Zeitschrift: **Schweizerische Bauzeitung**

Band (Jahr): **103/104 (1934)**

Zu den Spital-Wettbewerben Chur und Zürich.

Abb. 1. Vorprojekt für Kantonsspital Chur. Isometrie 1:3000. (Front gegen S-W).

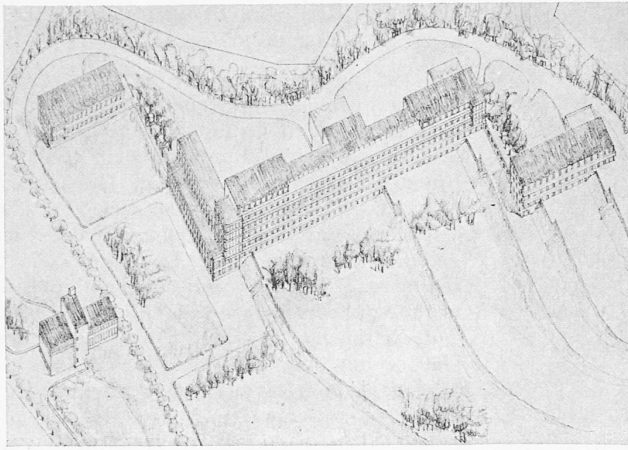
1. Das Vorprojekt des Jury-Vorsitzenden lag (in 1:200) zur Einsichtnahme auf (vergl. Abb. 1), von ärztlicher Seite als in allen Teilen gute Lösung bezeichnet. Wenn nun trotzdem ein Wettbewerb veranstaltet und im Programm betr. Orientierung „das Optimum der Besonnung hinsichtlich Lichteinfall und Dauer“ vorgeschrieben wurde, ferner „Operationsräume müssen Nordbelichtung erhalten“, ferner „Korridore und Treppen sollen reichlich belichtet“ werden, und wenn schliesslich auf „funktionelle Organisation und flüssigen Betrieb grosser Wert“ gelegt wurde, also auf kreuzungsfreien Verkehr, so mussten die Bewerber daraus schliessen, dass das Vorprojekt doch nicht in allen Teilen befriedige. Sie suchten also auf Grundlage des Programms, somit in Abweichung vom Vorprojekt nach neuen Lösungen, vorab in optimaler Besonnung, wofür der dem Programm beigefügte Situationsplan eine genaue Windrose mit Sonnenscheindauer-Diagramm für Frühjahr, Sommer, Herbst und Winter zeigte (vergl. Abb. 2).

Was ist nun geschehen? — Von den zehn prämierten und angekauften Entwürfen weichen nicht weniger als neun von der optimalen Besonnung (Front auf Sonnenstand mittags 13 h) zu einer Südwestlage (Front 15 h) ab, also nach dem Vorbild des Vorprojektes um volle 2 Stunden von der optimalen abgedreht. Ob dieses Opfer an der in ihrer Spärlichkeit umso wertvolleren Morgensonne durch die „schönere Aussicht“ sachlich begründet ist oder nicht, steht hier nicht zur Diskussion. Wir konstatieren bloss, dass die Abweichung um rd. 30° von der programmgemässen Lage programmwidrig ist. Der Bauplatz, somit auch die Aussicht, war laut Jurybericht allen Preisrichtern schon zur Zeit der Programm-Aufstellung bekannt; erst „ein nochmaliger Augenschein“ führte hinterher zur Bevorzugung der Südwestlage. Darin erblicken zahlreiche Bewerber eine folgenschwere Verletzung des Programms durch die Jury. Sie weisen auf die fatale Wirkung des Vorprojektes hin, dem die jungen, grösstenteils noch unerfahrenen Bewerber (in erfolgreicher Spekulation!) gefolgt sind, während sozusagen alle älteren, im Spitalbau auch erfahrenen, aber selbständig denkenden Bewerber ausgeschieden wurden. Das zur Abklärung der Aufgabe notwendige, an sich verdienstliche Vorprojekt hat sich somit auf das praktische Ergebnis insofern nachteilig ausgewirkt, als der Wettbewerb nichts Neues, Besseres gezeitigt hat.

Abb. 2. Situation des Entwurfs Nr. 14 im 1. Rang. — Masstab 1:2500.
Legende: 1 Hauptgebäude, 2 Absonderung, 4 Kinder, 5 Schwestern, 6 Pathologie, 7 Wäsche und Heizung, 8 Erweiterung.

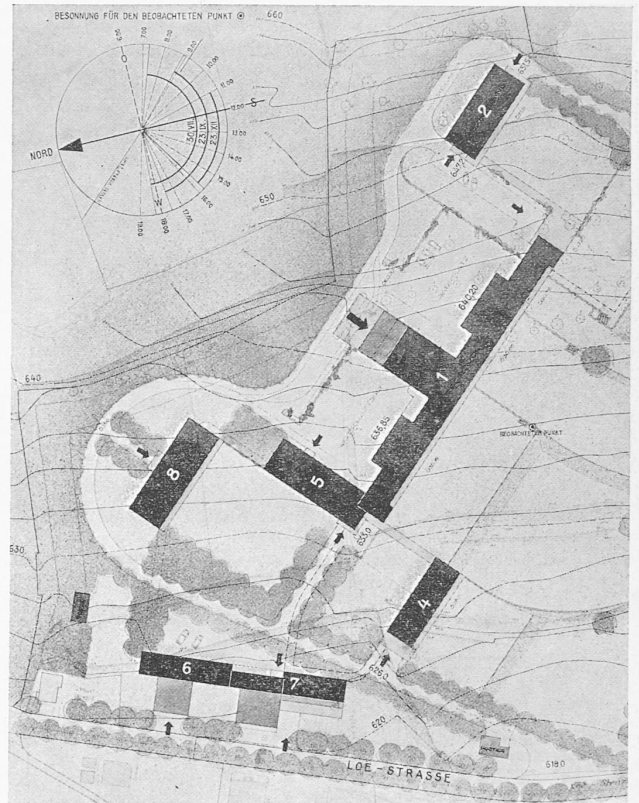
A. Programm: „Operationsräume müssen Nordbelichtung erhalten“. — Dass (mit einer Ausnahme) alle prämierten Haupt-Operationsräume Nordostbelichtung haben, ist angesichts des Sonnenscheindagramms nicht so wichtig, wie die Tatsache, dass das im 1. Rang prämierte Projekt die Operationsräume seiner Spezialabteilungen (nach Juryurteil „geschickt“) nach Nordwest legt, wo sie im Sommer von 3 Uhr an Nachmittagssonne haben. Zugegeben, man wird eben nach Möglichkeit, und abgesehen von Notfällen, am Vormittag operieren müssen — aber das ändert nichts daran, dass diese Prämiierung nordwestlicher Operationsräume (dazu noch im 1. Rang!) programmwidrig ist.

B. Programm: „Korridore und Treppen sollen reichlich belichtet“ sein. — Nr. 14 im 1. Rang zeigt im Untergeschoss einen von Fenster zu Fenster 80 m langen Korridor, in der Mitte mit etwas indirektem Seitenlicht; das wird zwar im Jurybericht nicht beanstandet, wohl aber die ebenfalls mangelhafte Beleuchtung von Eingangshalle und Operations-Vorhalle.
